INFORME DE CONTROL ESPECÍFICO N° 10401-2021-CG/GRAY-SCE

SERVICIO DE CONTROL ESPECÍFICO A HECHOS CON PRESUNTA IRREGULARIDAD MUNICIPALIDAD DISTRITAL DE LOS MOROCHUCOS LOS MOROCHUCOS, CANGALLO, AYACUCHO

OBRA "AMPLIACIÓN Y MEJORAMIENTO DE LOS SISTEMAS DE AGUA POTABLE, ALCANTARILLADO Y TRATAMIENTO DE AGUAS RESIDUALES EN LA LOCALIDAD DE PAMPA CANGALLO, DISTRITO DE LOS MOROCHUCOS - CANGALLO - AYACUCHO"

Imagen n.° 1
Detalle de la escalera interior en el Reservorio Proyectado

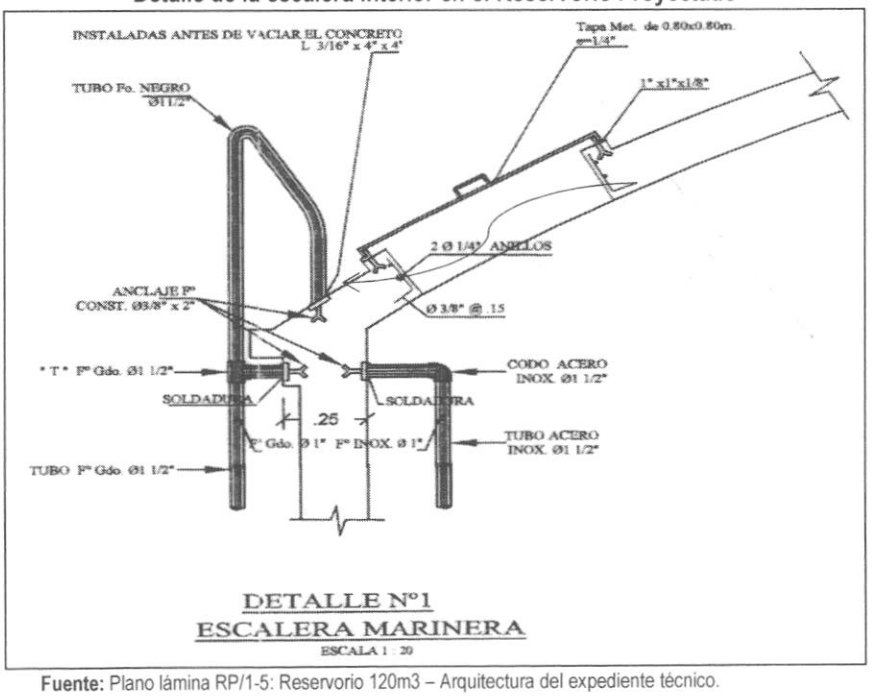
- Se ejecutó la escalera interna del reservorio proyectado con material de fierro galvanizado de Ø 1¼", siendo una escalera móvil, incumpliendo el Contratista lo estipulado en el plano lámina RP/1-5: Reservorio 120m3 Arquitectura del expediente técnico **(Apéndice n.° 13)**, el cual señalaba que la escalera interna debe ser de material acero inoxidable de Ø 1½" y estar empotrada mediante anclaje y soldadura. Además de ello, se evidenció que a la fecha dicha escalera se encuentra en estado de oxidación.

Imagen n.° 3
Plano lámina RE/2-2: Detalle de Puerta General Reservorio Existente

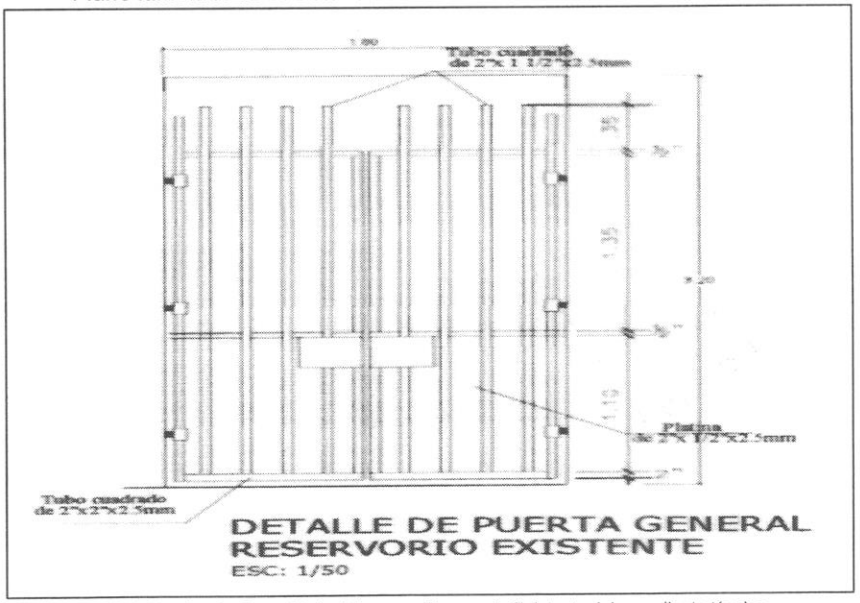
01.06 Mejoramiento de reservorio existente (V=432M³)
Se ejecutó la puerta metálica de 2 hojas del cerco perimétrico existente con marco de tubo cuadrado de dimensión 2"x1"x2.5mm y los tubos cuadrados verticales de dimensión 2"x1"x2.5mm; incumpliendo el Contratista con las dimensiones establecidas en el plano Lámina RE/2-2: Detalle de Cerco Perimétrico para Reservorio Existente del expediente técnico **(Apéndice n.° 13)**, el cual señaló que la puerta metálica de 2 hojas debe ejecutarse con marco de tubo cuadrado de 2"x2"x2.5mm y tubo cuadrado vertical de 2"x1½"x2.5mm del reservorio existente V=432m3; además de ello, se advirtió que el anclaje inferior de la puerta esta desprendido, evidenciándose que el Contratista ejecutó con dimensiones diferentes a lo estipulado en el expediente técnico **(Apéndice n.° 13)**
